Opdrachtgever	Gemeente Rijswijk
Datum	6 februari 2023
Auteurs	Marco de Baat en Quin de Maat
Kenmerk	013994.20230125.N1.02
Status	Definitief
Pagina	1/19

Quick Scan 'Ronde Haagweg – Geestbrugweg Rijswijk'

Figuur 2.3: Locaties toepassing tweekleurige verkeerslichten

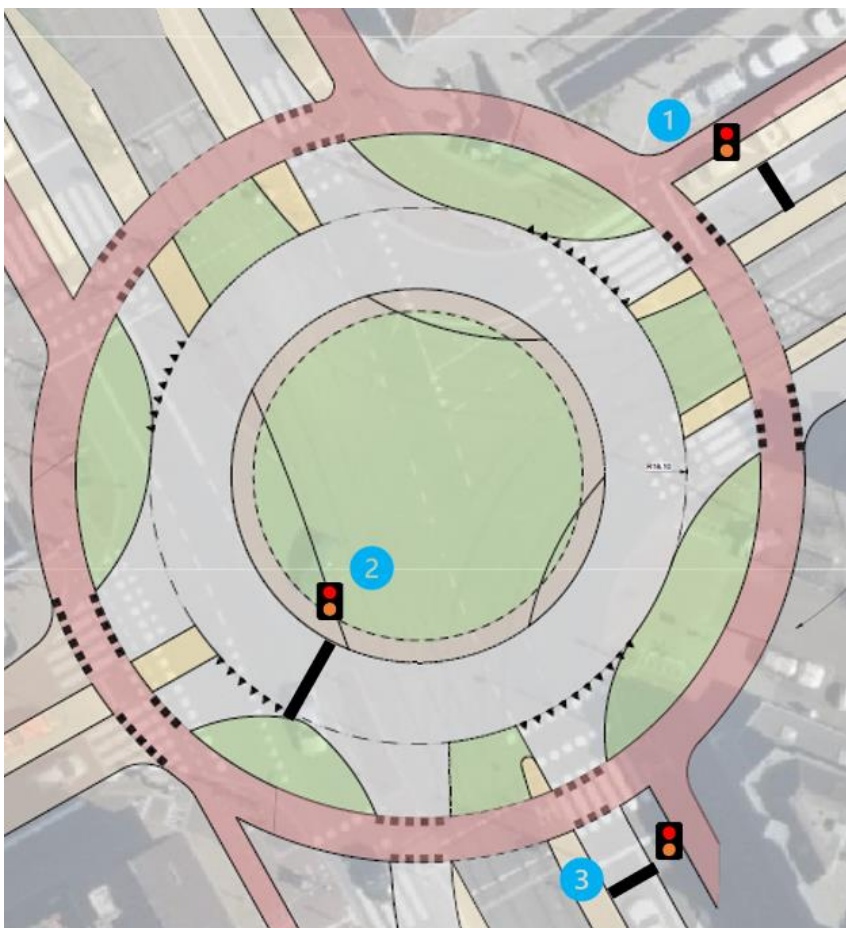
Op basis van het bovenstaande geldt dat in het geval een tramrotonde zou worden ingepast op het kruispunt Haagweg - Geestbrugweg de uitgangssituatie met toepassing van tweekleurige verkeerslichten is. Gezien de ligging van de traminfrastructuur in combinatie met de toeleidende wegen zouden op dit kruispunt tweekleurige verkeerslichten nodig zijn op minimaal drie locaties, zie Figuur 2.3:

1. Op de toeleidende tak van de Geestbrugweg vóór het oprijden van de rotonde, waarbij ruimte voor fietsers en voetgangers niet wordt geblokkeerd;
2. Op de toeleidende zuidelijke tak van de Haagweg vóór het oprijden van de rotonde, waarbij ruimte voor fietsers en voetgangers niet wordt geblokkeerd;
3. Op de rotonde tussen de toeleidende tak van de Herenstraat en de tramsporen.

De weergegeven locaties voor de tweekleurige verkeerslichten vormen een eerste indicatie voor de beste opstelling. Bij een nadere uitwerking, op dit moment niet aan de orde, blijkt mogelijk een andere opstelling beter. Op de eerste en tweede locatie wordt het verkeer stilgezet vóór het oprijden van de rotonde, op de toeleidende takken. Dit is ter voorkoming van wachtrijvorming op de rotonde, wat uiteindelijk kan zorgen voor het blokkeren van de tramsporen. Op de toeleidende wegen komend vanuit de Haagweg noord en de Herenstraat hoeft het verkeer nog niet stilgezet te worden vóór het oprijden van de rotonde. Daarom wordt op de derde locatie het verkeer pas stilgezet.

Bijlage 1 Schetsvoorstel enkelstrooks rotonde

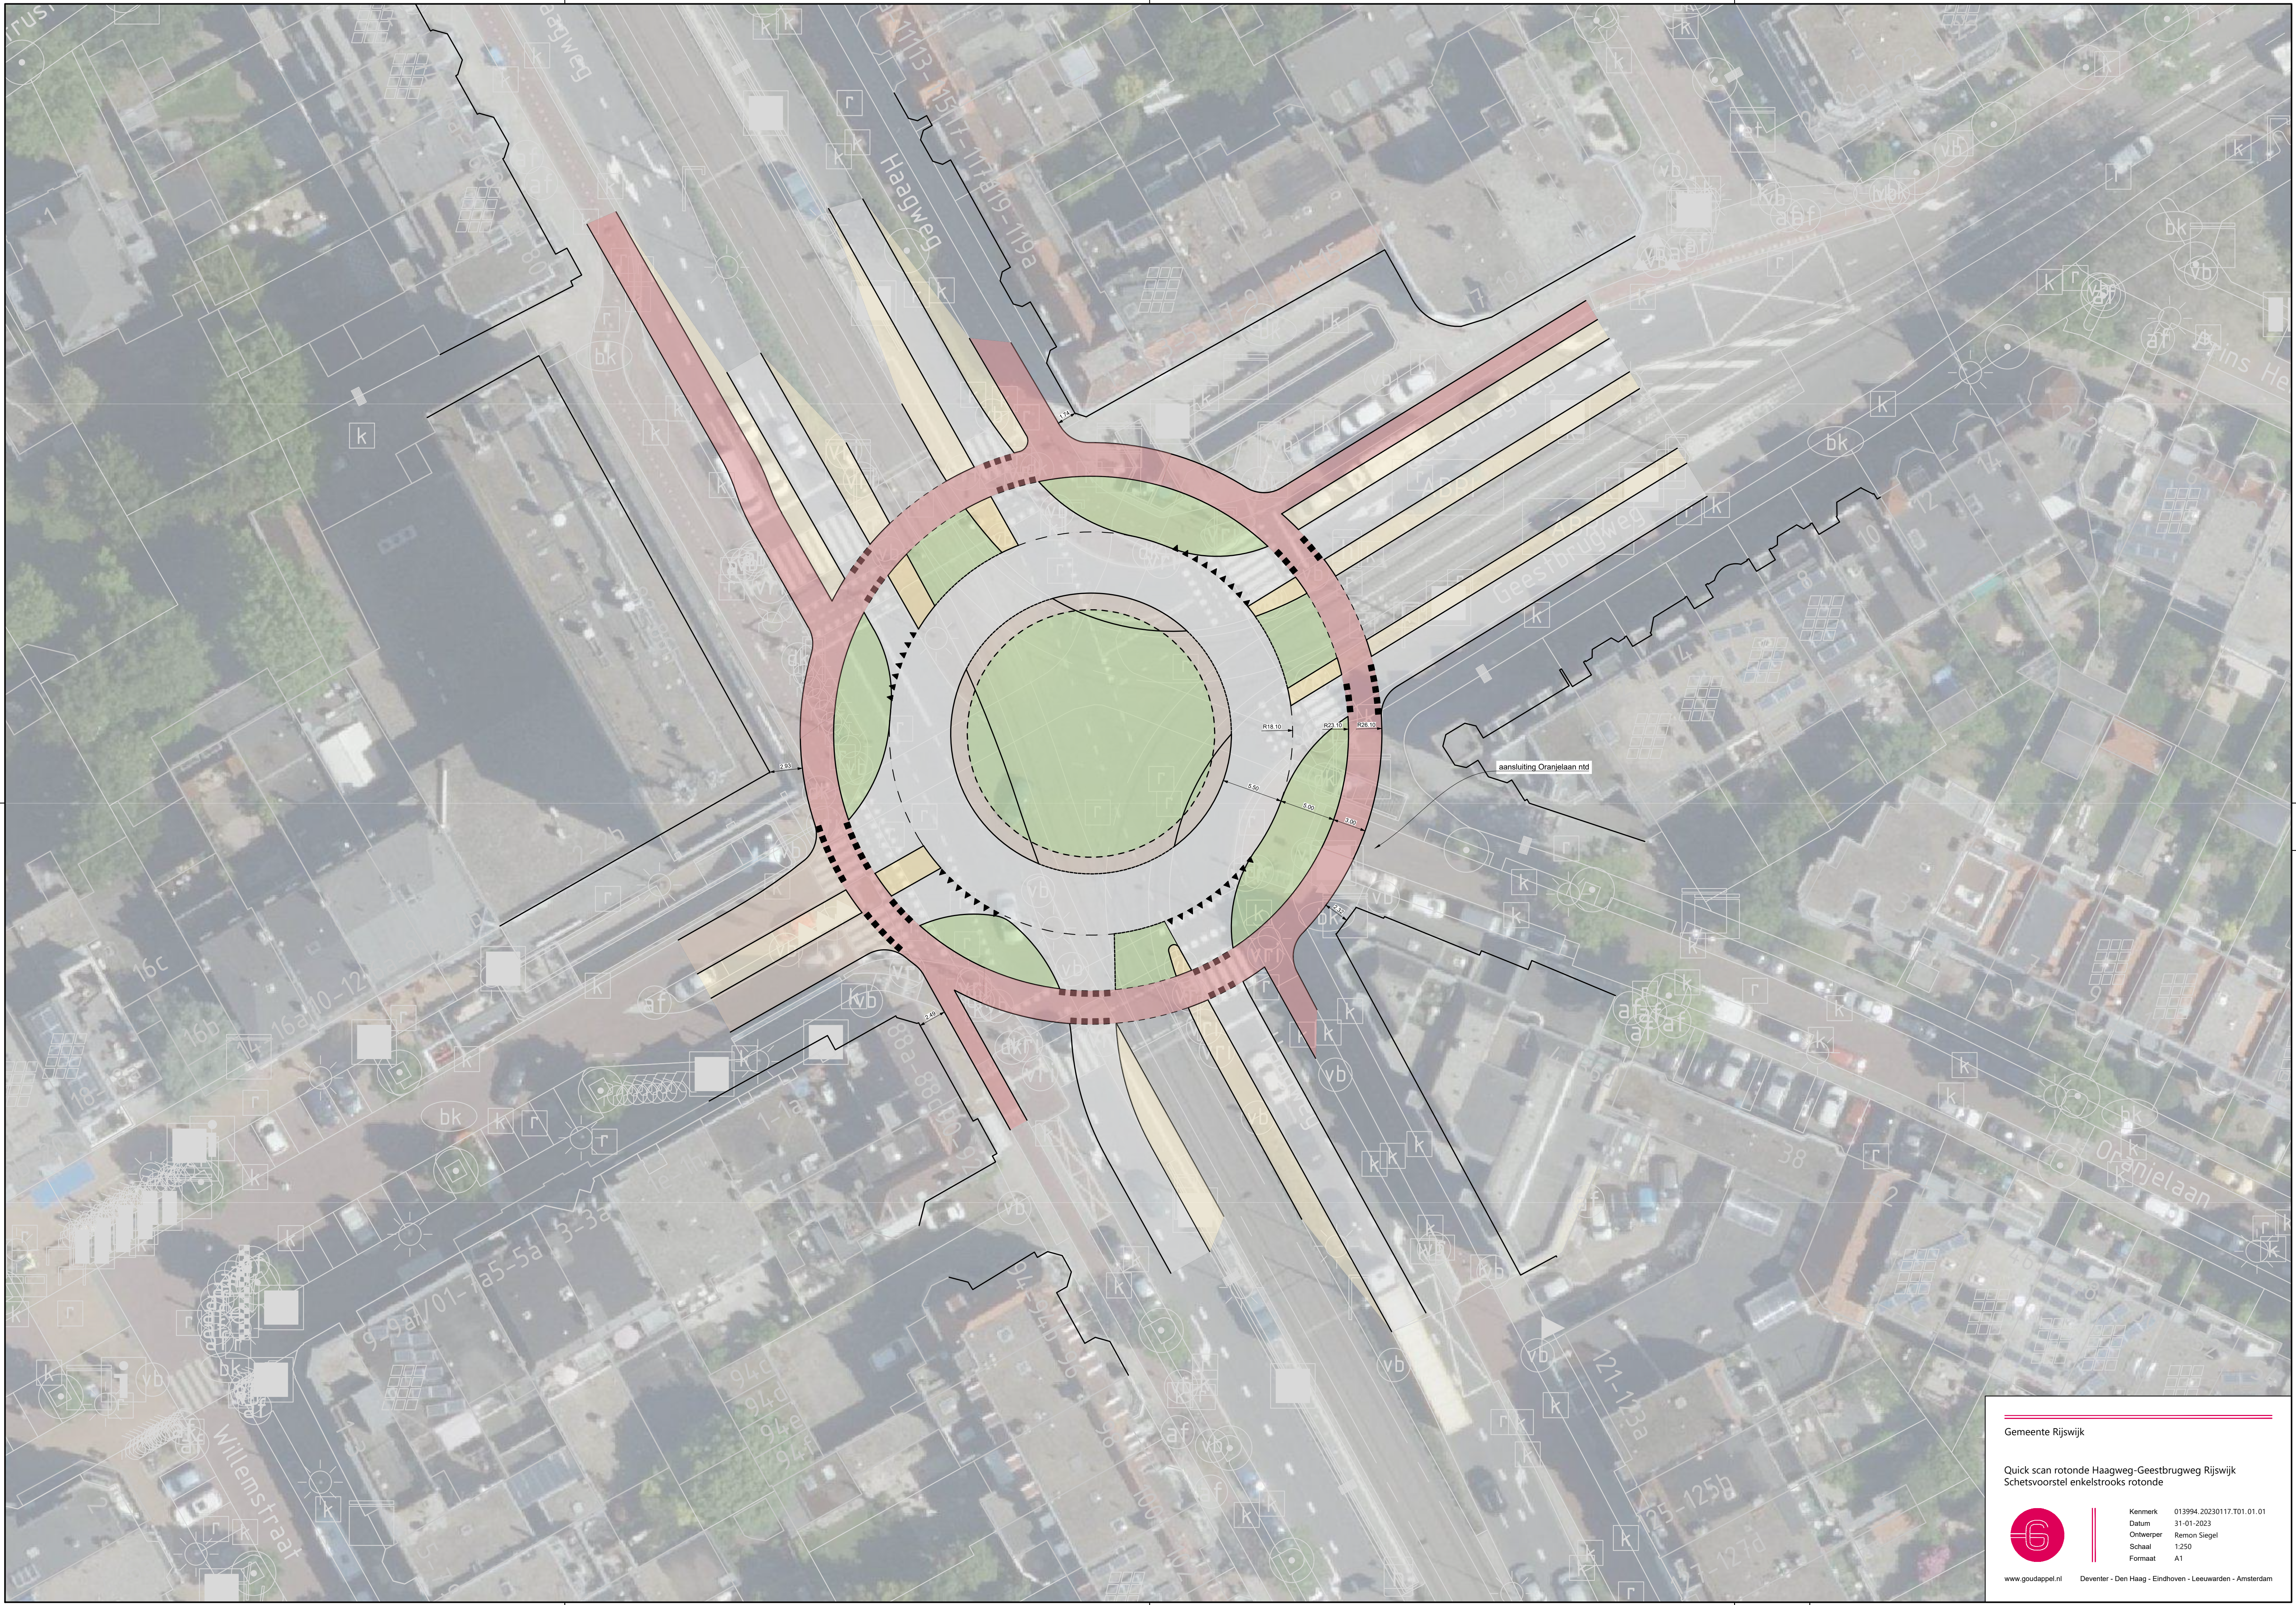
Uitgaande van CROW-richtlijnen kan een enkelstrooks rotonde worden ingepast. Dit is in een maatvast schetsvoorstel³ op een luchtfoto van de situatie inzichtelijk gemaakt, zie Bijlage 1. De rijbaan van een enkelstrooks rotonde heeft conform CROW een buitenstraal van 16 meter. Op dit kruispunt is voor wat betreft het beschikbare ruimtebeslag 18,1 meter het maximaal haalbare. In het schetsvoorstel is een licht grotere binnenstraal ($R = 18,1$ meter) toegepast om met de rijbaan van de rotonde buiten de T-aansluiting van de tramsporen te blijven. Daarnaast is tussen de rijbaan op de rotonde en het fietspad 5 meter opstelruimte nodig conform CROW-richtlijnen. Deze opstelruimte is benodigd om autoverkeer dat de rotonde verlaat voldoende overzicht en ruimte te geven voordat de fiets- en voetgangersstromen worden gekruist. Het fietspad op de rotonde is 3 meter en het voetpad is op de smalste punten 2 meter.

Bij het schetsvoorstel gelden onderstaande drie aandachtspunten:

- De Oranjelaan zou middels een korte fietsstraat op de rotonde aangesloten kunnen worden. Indien de Oranjestraat afgesloten wordt dient rekening te worden gehouden met een keerlus;
- De afrijder van de rotonde naar de Haagweg in zuidelijke richting moet niet te hard de rotonde af kunnen rijden. Dat kan zorgen voor fietsers die over het hoofd worden gezien. Daarnaast gaat deze afrijder in het schetsvoorstel deels over de trambaan;
- Afwegen fietsverkeer in een- of tweerichtingen over de rotonde. Op een rotonde zijn tweerichtingenfietspaden niet optimaal voor de verkeersveiligheid, omdat fietsers soms uit onverwachte hoek komen voor automobilisten. In de huidige situatie zijn op het kruispunt tweerichtingenfietspaden aanwezig in verband met het Rijswijkse hoofdfietsrouten netwerk.

Gegeven de CROW-richtlijnen zou een enkelstrooks rotonde met trampassage op het eerste oog haalbaar zijn qua ruimtebeslag. Echter bovengenoemde aandachtspunten zorgen voor kanttekeningen bij de haalbaarheid. Dit zou middels een nader ontwerp moeten worden onderzocht.

Bijlage 2 Schetsontwerp indiener

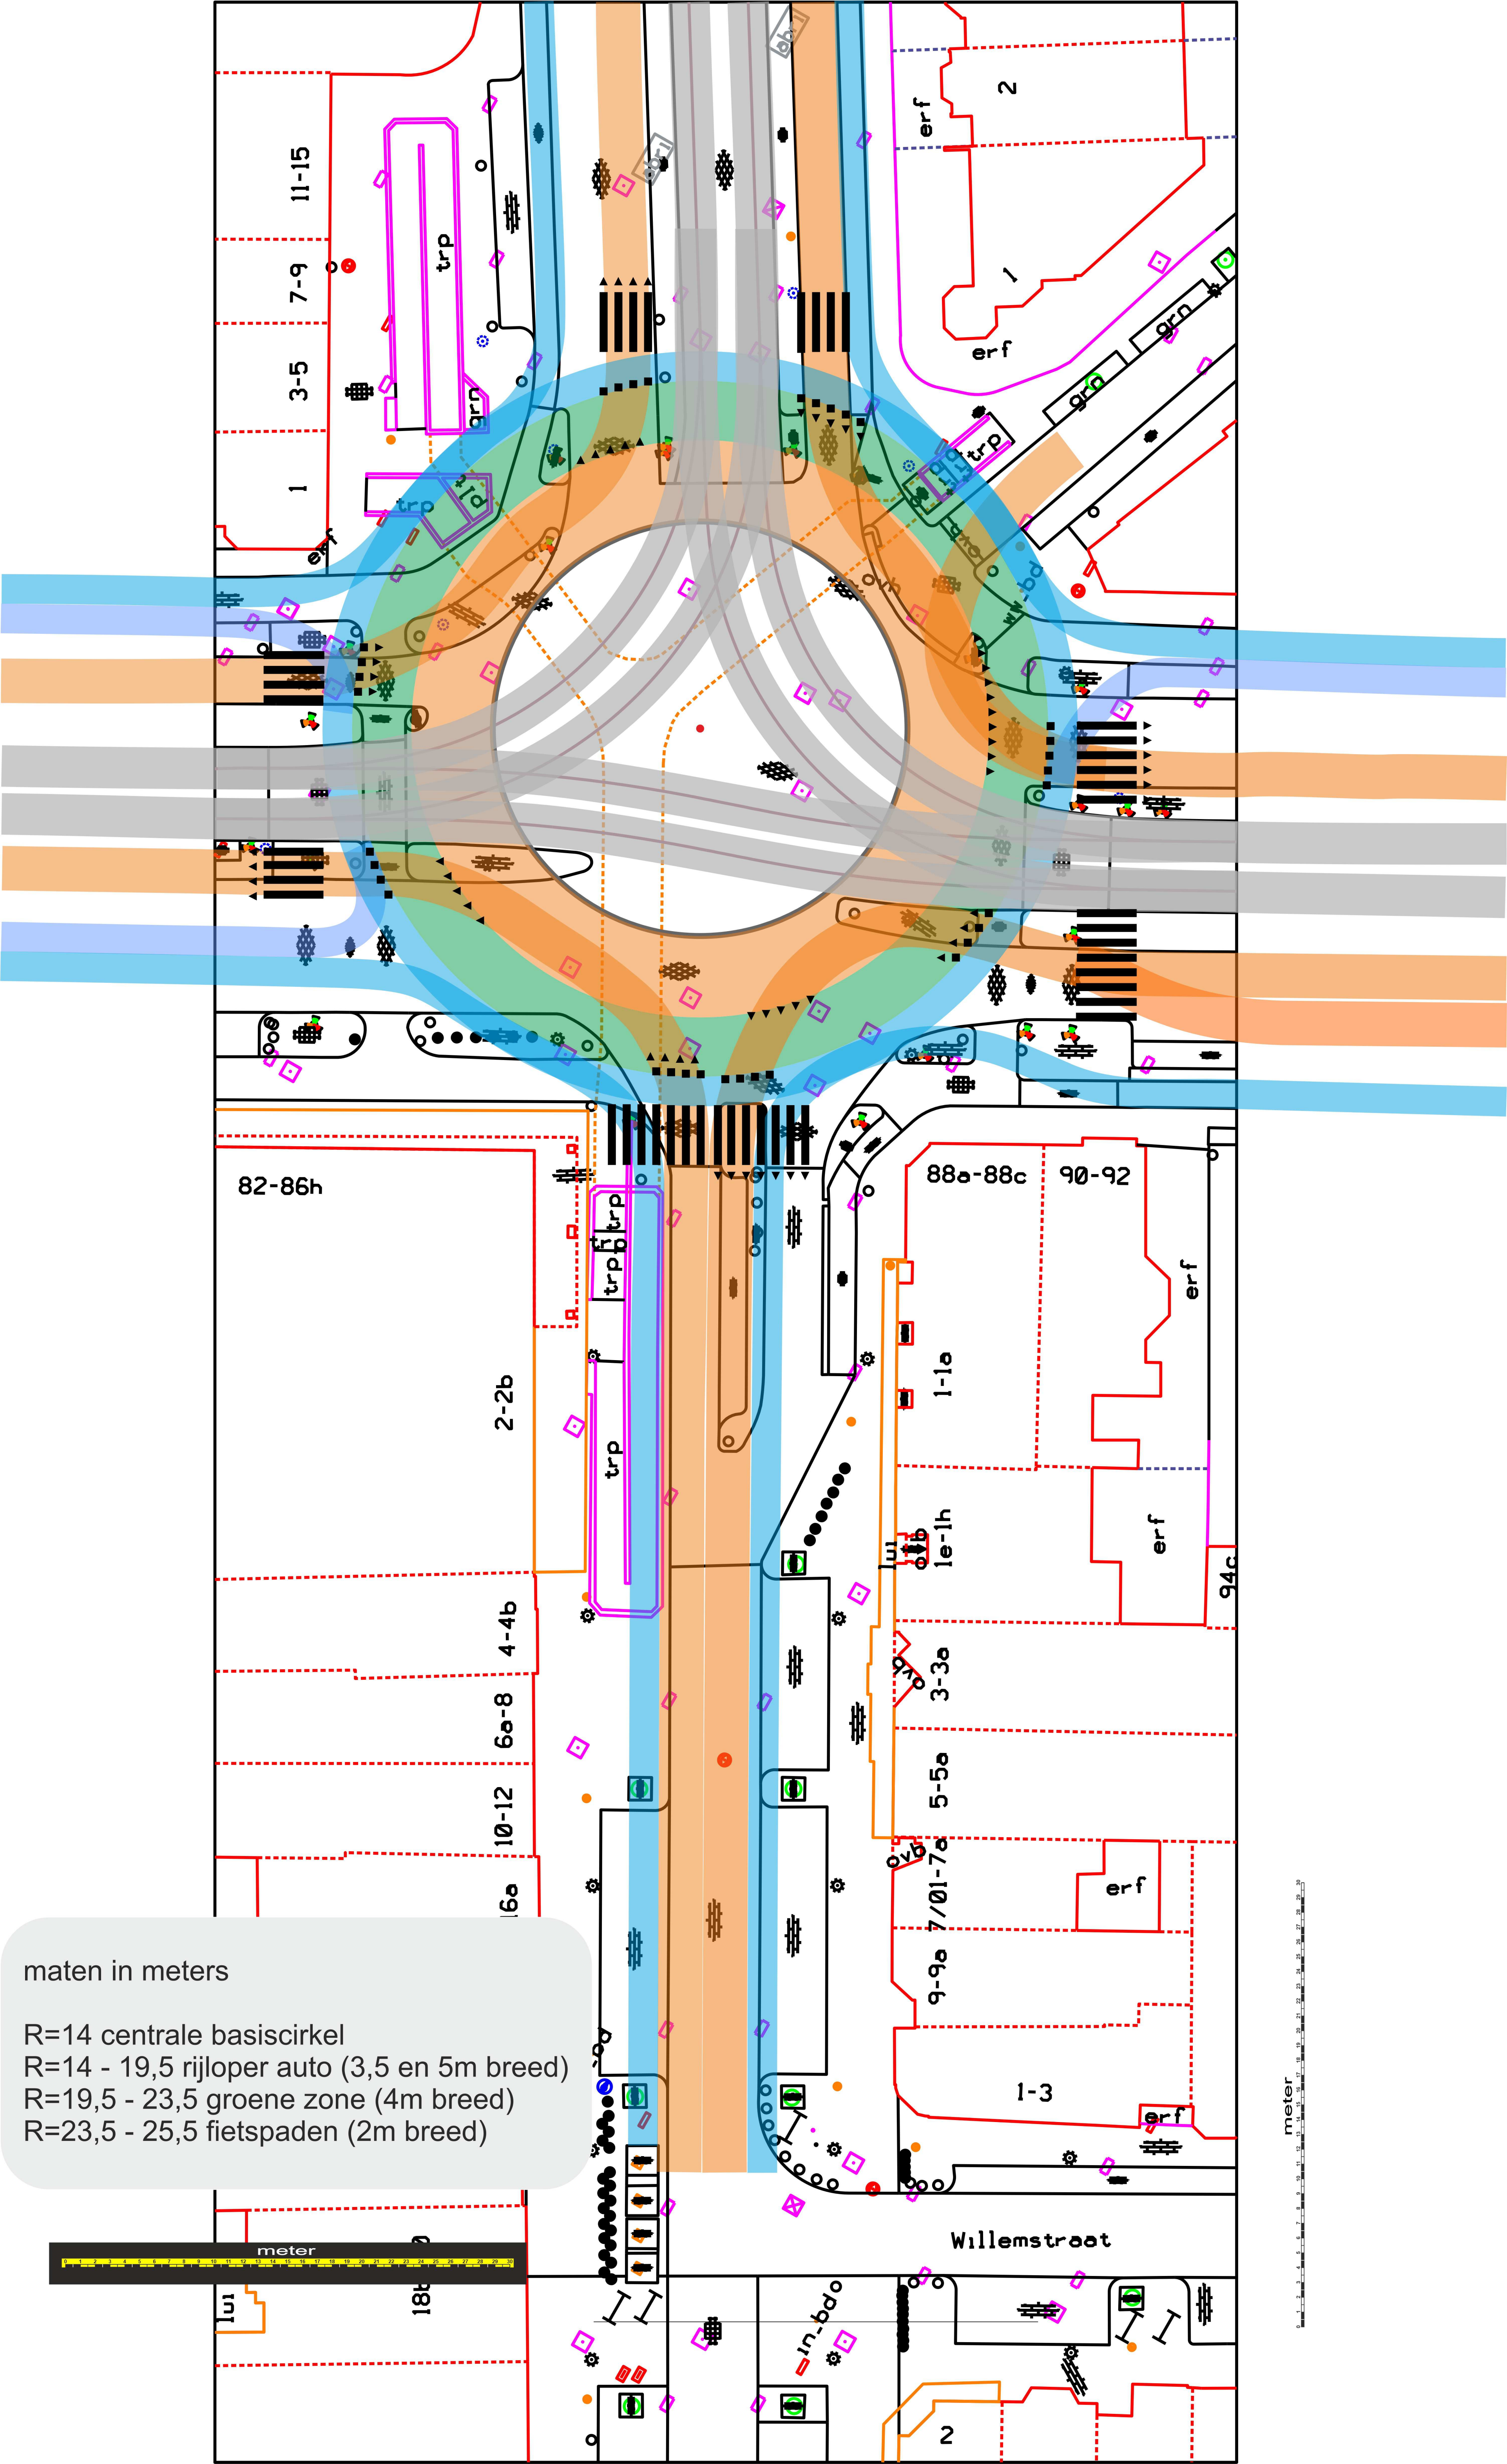
De gemeente Rijswijk heeft via een indiener een schetsontwerp d.d. 2 oktober 2022 ontvangen voor de inpassing van een enkelstrooks rotonde, zie Bijlage 2. Het ingediende schetsontwerp is op hoofdlijnen getoetst aan de CROW-richtlijnen. Op basis van deze toets is onderstaande geconcludeerd:

- Groenzone is 4 meter breed. Dit is conform CROW te smal. Een auto moet voldoende opstelruimte hebben om zich op te kunnen stellen vóór de fietsoversteek en daarbij het verkeer op de rotonde niet blokkeren;
- Fietspaden zijn 2 meter breed. Een eenrichtingsfietspad behoort minimaal 2,5 meter breed te zijn. Daarnaast zijn de fietspaden in één richting ingetekend, terwijl het in de huidige situatie gaat om tweerichtingenfietspaden;
- De ingetekende aansluiting van de Oranjelaan op de rotonde is niet haalbaar en kan voor onveilige situaties zorgen. Wanneer een rechtsafslaanende auto richting aangeeft naar rechts kan het onduidelijk zijn waar exact naar rechts wordt gegaan.
